Oplegnotitie behorend bij het DO fasedocument voorzieningencluster Zwartewaal

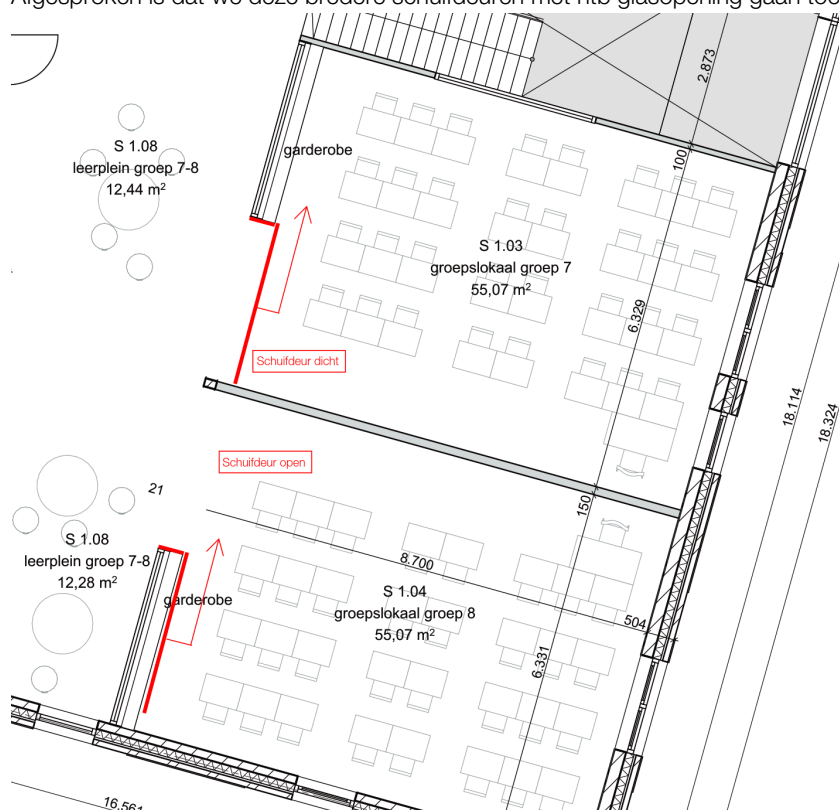
Tussen de hal op de verdieping van de school en de creatief ruimte zit een vluchtdeur. Deze deur moet worden ontkoppeld in geval van brand. Deze moet dan worden aangesloten op de BMI. Eventueel moet deze te openen zijn met een rode knop naast de deur. Er moet namelijk ook kunnen worden gevlucht wanneer er geen brand is. Dit moet worden afgestemd met de installatieadviseur.

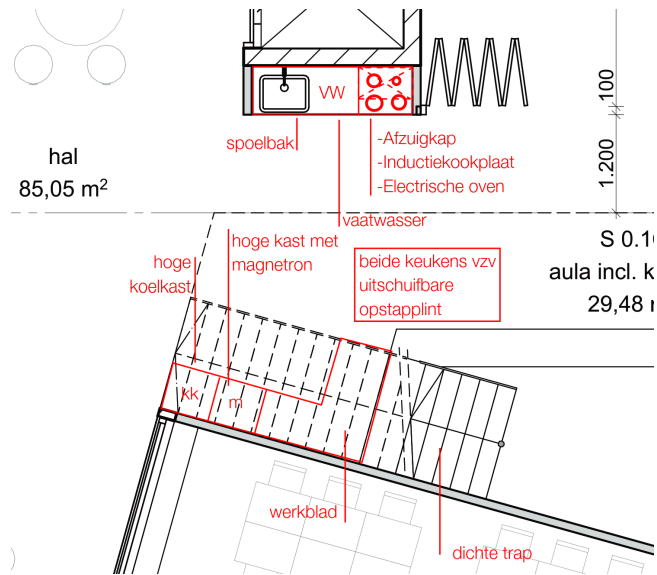
In de lokaalwanden van de school zijn schuifdeuren getekend die in de wand schuiven vanwege de geluidsisolatie. De school wil graag dat deze deuren over tenminste 1/3 van de lokaalwandbreedte open kunnen. Om dit te bereiken zal de schuifdeur achter de garderobe moeten schuiven, dat zal consequenties kunnen hebben voor de geluidsdichtheid. Afsproken is dat we deze bredere schuifdeuren met ntb glasopening gaan toepassen. Zie onderstaande schets:
